**POPIS ZMĚN S POROVNÁNÍM VLIVŮ  
NA ŽIVOTNÍ PROSTŘEDÍ  
oproti záměru, ke kterému bylo vydáno stanovisko**

**„HORNICKÁ ČINNOST A SEPARAČNÍ LINKA  
PÍSKOVÉ SUROVINY V DOBÝVACÍM  
PROSTORU HORNÍ SLAVKOV“**

**SANAKA Industry, a.s.**

Datum: leden 2020

Obrázek č. 1: VLEVO: Výkres stavu po dotčení – kompromisní varianta dle SPSR v rámci Doplnku dokumentace EIA v roce 2016; VPRAVO: Aktuální návrh tvaru vnitřních etáží dle PSaR v rámci návrhu POPD – říjen 2019

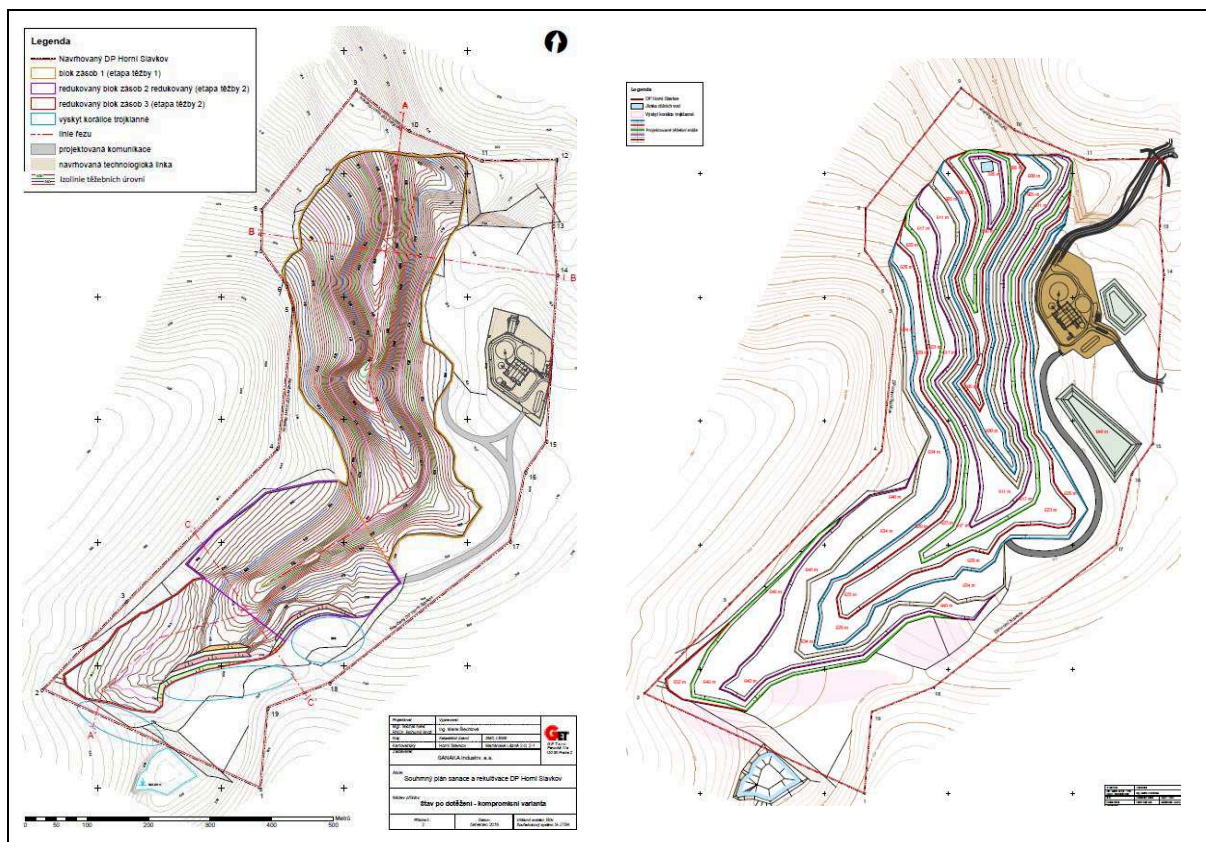
1. Dílčí úpravy tvaru etáží a snížení množství vytěžitelných zásob v důsledku optimalizace sklonových poměrů.
2. Navýšení celkového množství skrývek a umístění dočasných deponií skrývkových hmot v rámci plochy DP.
3. Úpravy výměr v rámci sanace a rekultivace v důsledku výše uvedených úprav.

Obrázek č. 2: Zmenšený výkres přehledné situace – Soutisk změn oproti záměru EIA

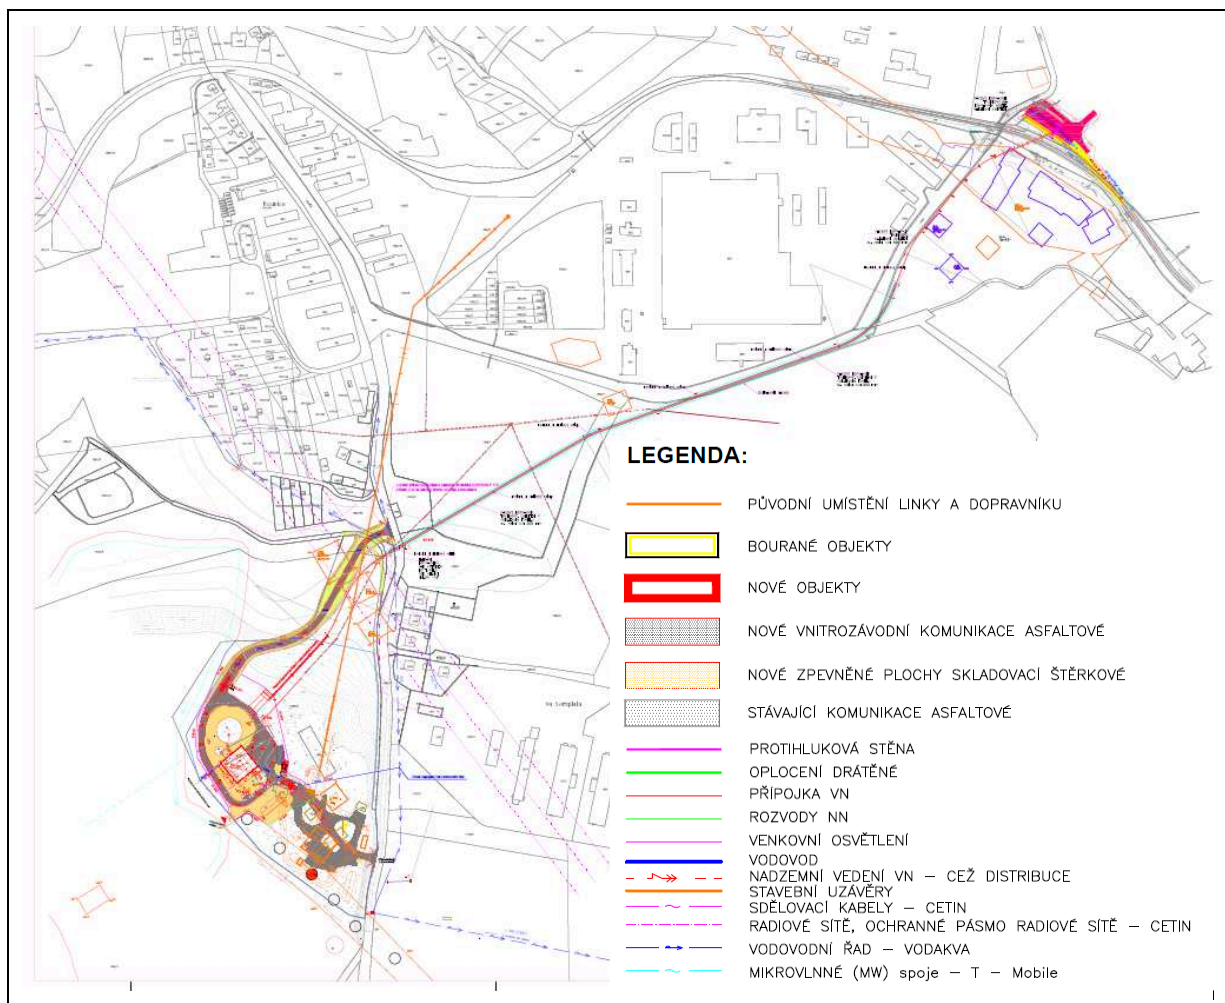
4. Dispoziční posun areálu separáční linky severozápadním směrem cca o 105 m a částečná změna dispozice objektů vodního hospodářství.
5. Vybudování dvou příjezdových komunikací do areálu separáční linky včetně nové vrátnice a dvou silničních vah.

6. Vybudování samostatné nové železniční vlečky a překladiště na kolejovou dopravu vedle původně uvažovaného areálu Legios.
7. Úprava trasy pásového trubnatého dopravníku od separáční linky na nové místo budoucího překladiště na kolejovou dopravu.

8. Změna vedení pásového dopravníku. Původně byl pásový dopravník navržen jako nadzemní v celé trase. Nově je část pásového dopravníku nadzemní a část podzemní.

9. Nově dojde k úpravám stávajících veřejných komunikací a vybudování chodníků na trase mezi areálem separáční linky a překladištěm na kolejovou dopravu pro dopravní prostředky produktů separáční linky.

10. Doprava na vlečku ze separáční linky bude probíhat pouze přes den (beze změn oproti původnímu záměru EIA), a to souběžně dvěma cestami (dle tzv. varianty B původního záměru EIA):

Obrázek č. 5: Aktuální návrh tvaru vnitřních etází dle PSaR v rámci návrhu POPD – říjen 2019

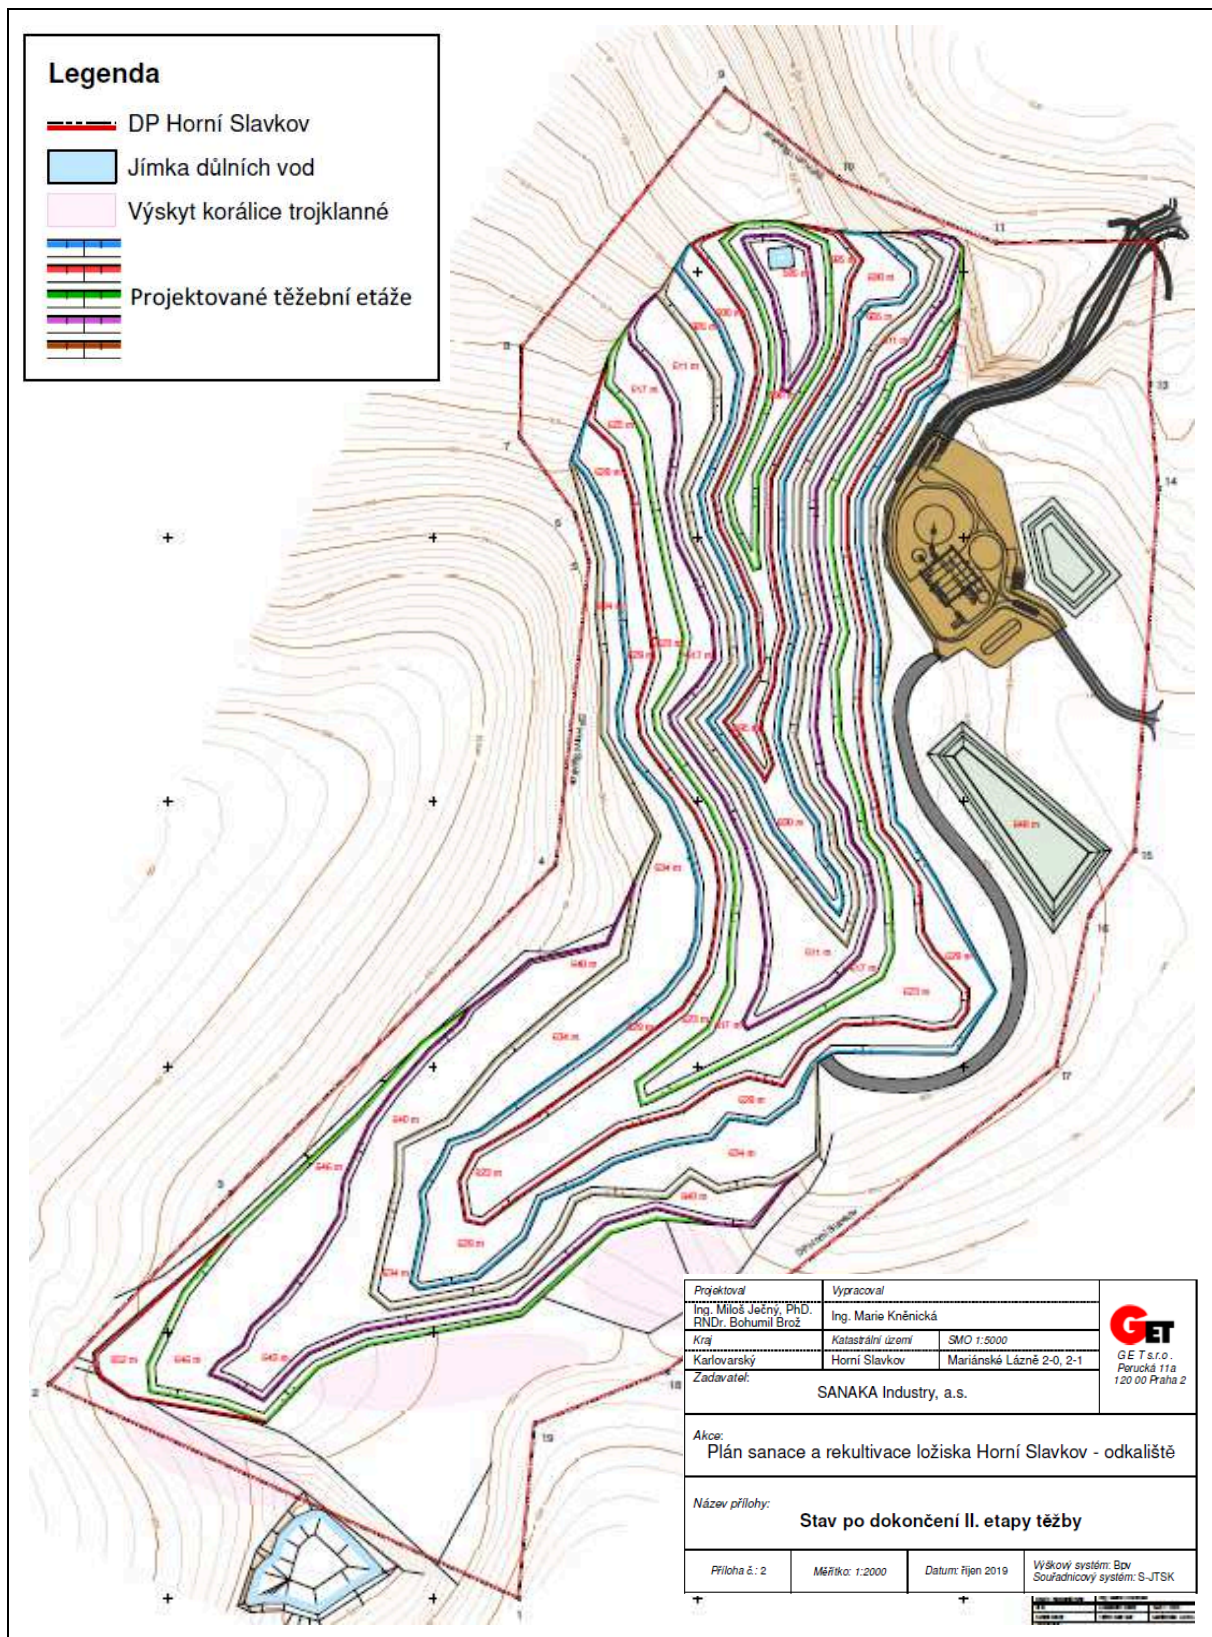
*Plocha těžby je definována stejně jako u výsledné kompromisní varianty EIA, tj. v celé ploše bloku č. 1 a v redukovaných plochách bloků č. 2 a 3 - bloky zásob zmenšené o lokality s výskytem korálice trojklanné dle specializované studie „Návrh managementu ochrany zvláště chráněného druhu korálice trojklanné v lokalitě odkaliště Horní Slavkov“ (Jersáková, 2015). Oproti výsledné variantě se však mírně upřesnil průběh hranice plochy těžby. Navržené úpravy plochy těžby představují:*

- *Dílčí úpravy tvaru etáží a snížení množství vytěžitelných zásob v důsledku optimalizace sklonových poměrů.*
- *Navýšení množství skrývek a umístění dočasných deponií skrývkových hmot v rámci plochy DP.*
- *Úprava trasy vnitroareálové komunikace v důsledku posunu areálu separační linky a oddálení od ponechaných chráněných ploch.*
- *Úpravy výměr v rámci sanace a rekultivace v důsledku výše uvedených úprav.*

Obrázek č. 14: Expediční trasa – varianta B v roce 2016 (VLEVO) a aktuální 2019 (VPRAVO)

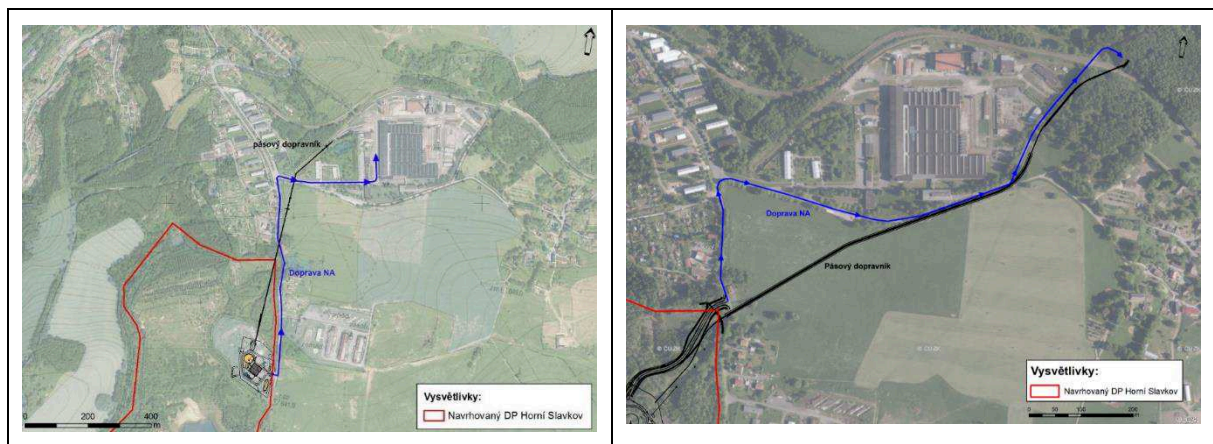
Oproti původní variantě B je změněna trasa dopravníku a místo nakládky na železnici. Dopravník je v části trasy veden podzemním tunelem. Nákladní automobilová doprava je vedena po identické trase (viz výše varianta A). Tato varianta dopravy je jedinou a hlavní variantou dopravy, expedované objemy materiálu zůstávají shodné.
